УКАЗАНИЯ

по проектированию устройств автоматики, телемеханики и связи
на железнодорожном транспорте

ИЗМЕНЕНИЕ СХЕМ УПРАВЛЕНИЯ СТРЕЛКАМИ ЭЛЕКТРИЧЕСКОЙ ЦЕНТРАЛИЗАЦИИ В МАНЕВРОВЫХ РАЙОНАХ

Приложение к книге

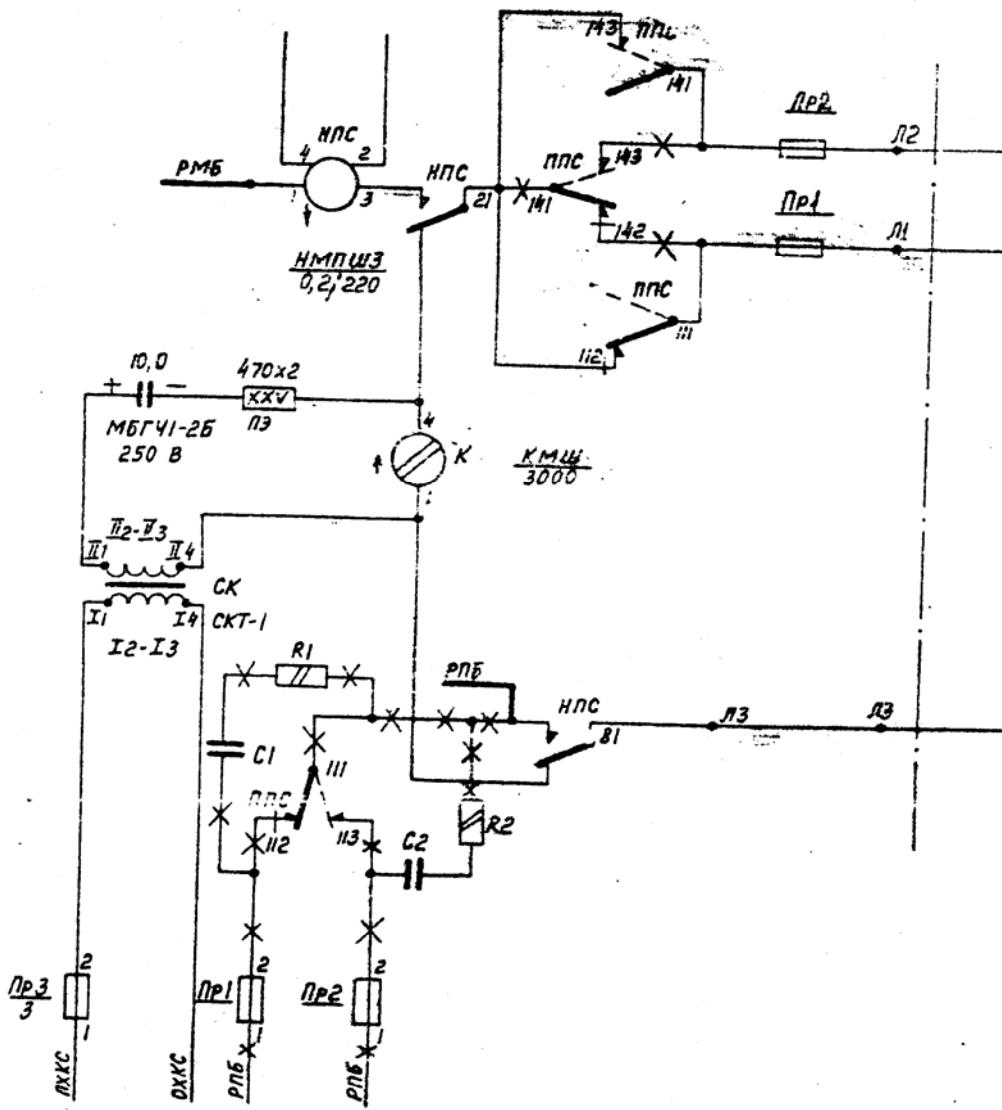
В связи с заменой реле типа ПМШ 150/150 на реле типа
ПМПШ 150/150 изменяются схемы управления стрелками электри-
ческой централизации в маневровых районах типовых решений МРЦ-5
и инв. № 695/1.

В приложении к данному указанию, на выkopировке из схемы
управления стрелками маневрового района, показаны изменения въ-
званные заменой реле, которые следует выполнить на листах 33, 34,
35, 36 и 37 типовых решений МРЦ-5.
